Dátum  
11.02.2025

## VYSVETLENIE INFORMÁCIÍ Č. 4

„Diaľnica D3 Žilina, Brodno – Kysucké Nové Mesto“

202\_Most na D3 nad riekou Kysuca v km 22,049  
TS 109 Kysucký Lieskovec\_SeVaK

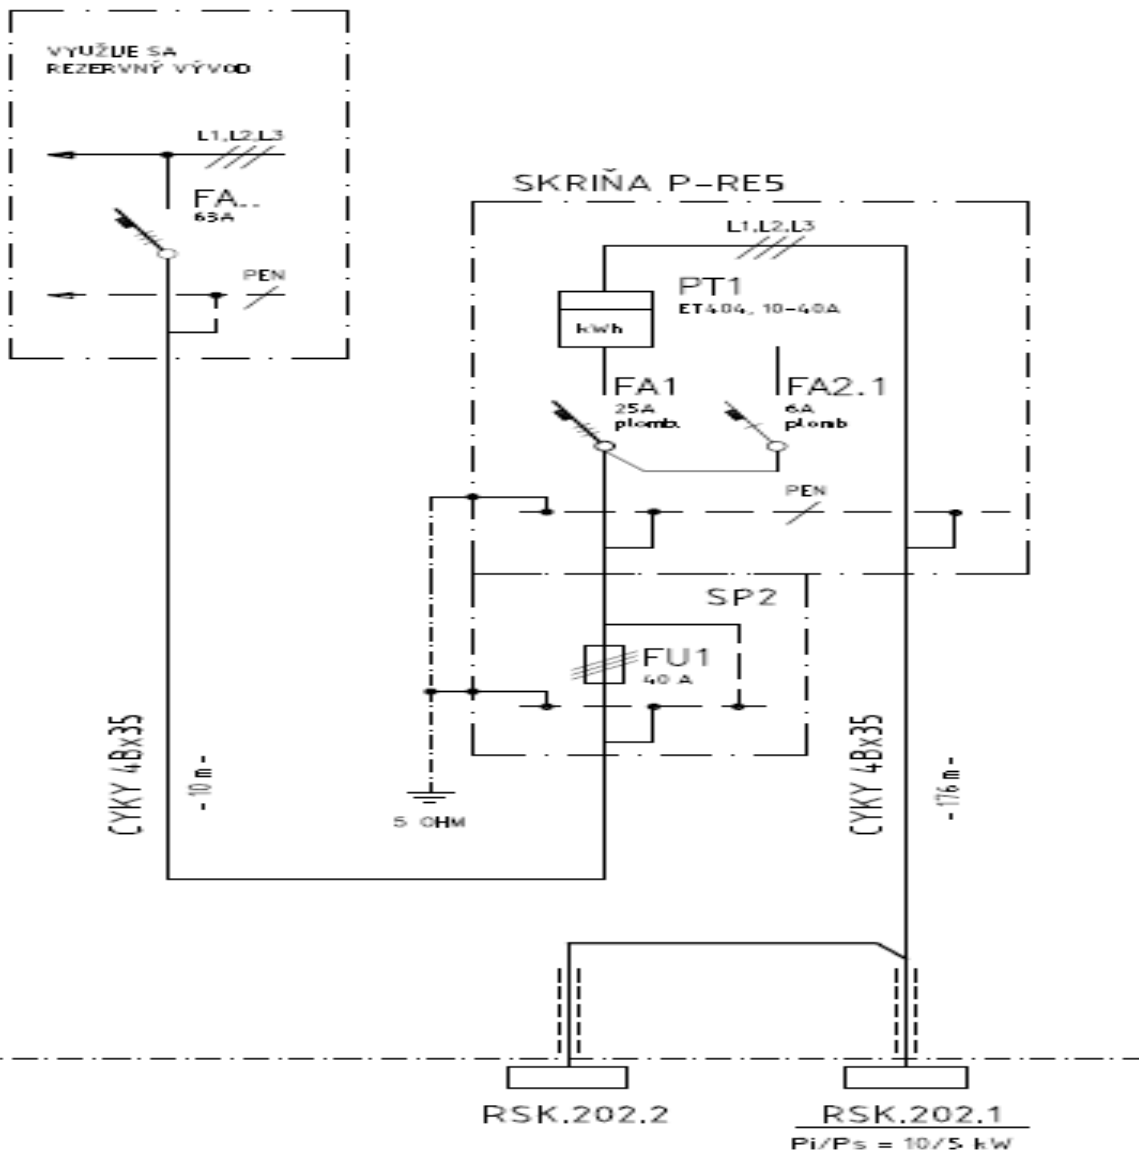
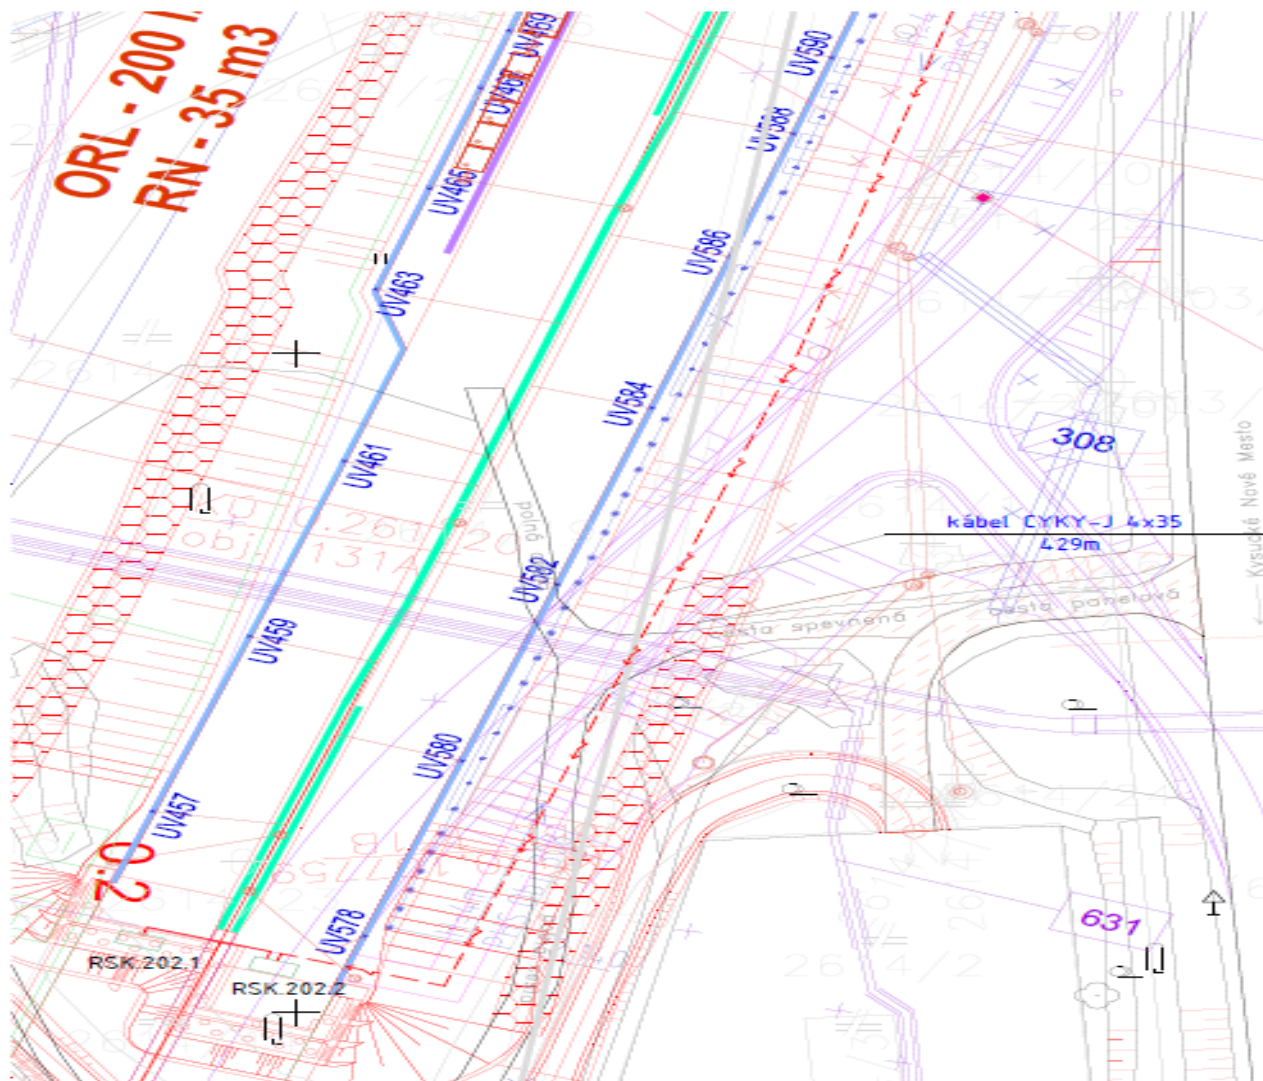
V celkovej schéme zapojenia je dĺžka kábla pre most 202 176m

v situácii je 429m

**Ktorá dĺžka je správna?**

Dĺžka podľa situácie je správna. Správna je dĺžka 429m
